改善箇所説明図

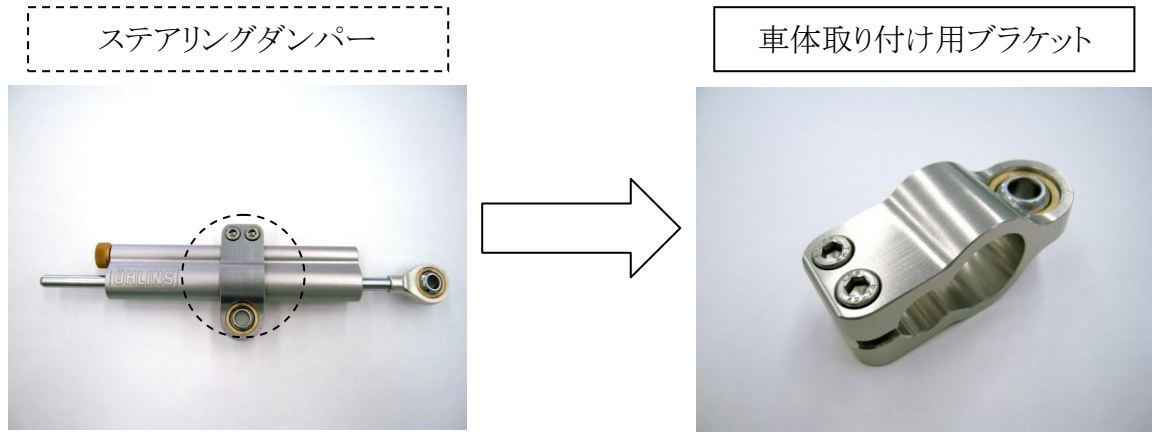
不具合発生箇所

オーリンズ製ステアリングダンパーの車体取り付け用ブラケットの材質が不適切なため、使用過程において破断してハンドル操作性が悪化するおそれがある。

改善の内容

製品番号及びバッチナンバーを確認し、該当するものは、該当ブラケットを対策品に交換する。
